改善箇所説明図

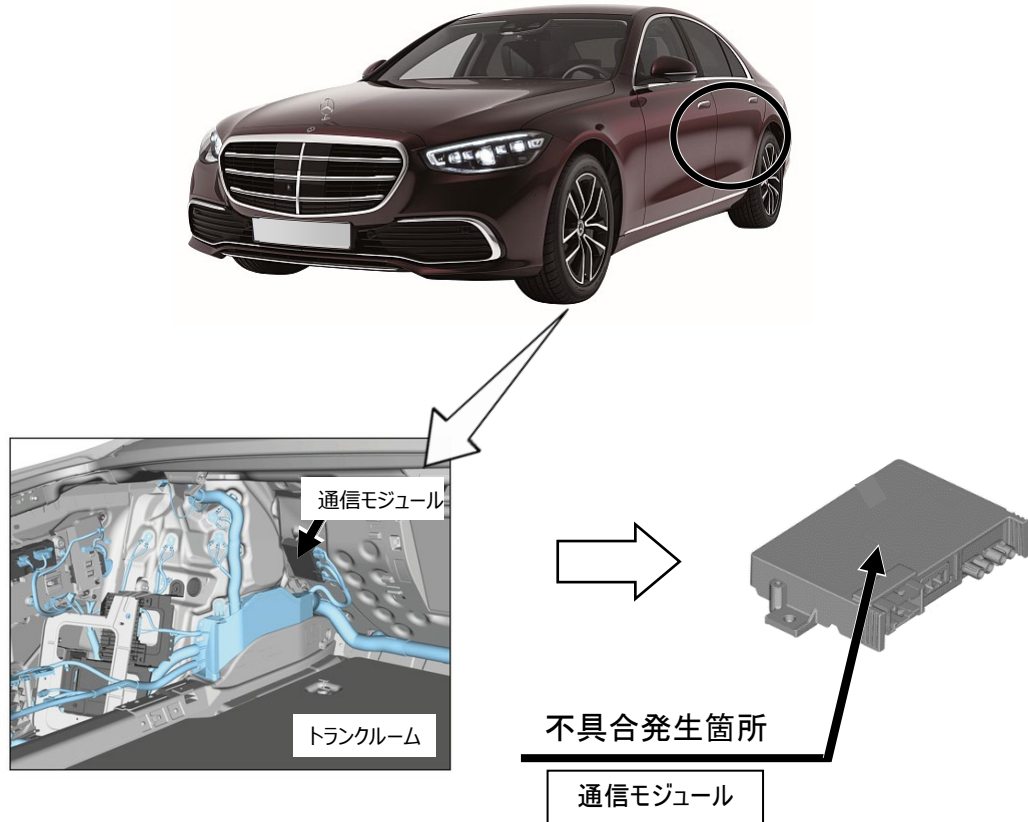
注: は制御プログラムを対策仕様に書き換える部位を示す

緊急通報装置において、車載通信モジュールの制御プログラムが不適切なため、緊急通報が自動または手動で行えないことがある。そのため、保安基準第43条の8（事故自動緊急通報装置の基準）に適合しなくなるおそれがある。

全車両、車載通信モジュールの制御プログラムを対策仕様に書き換える。
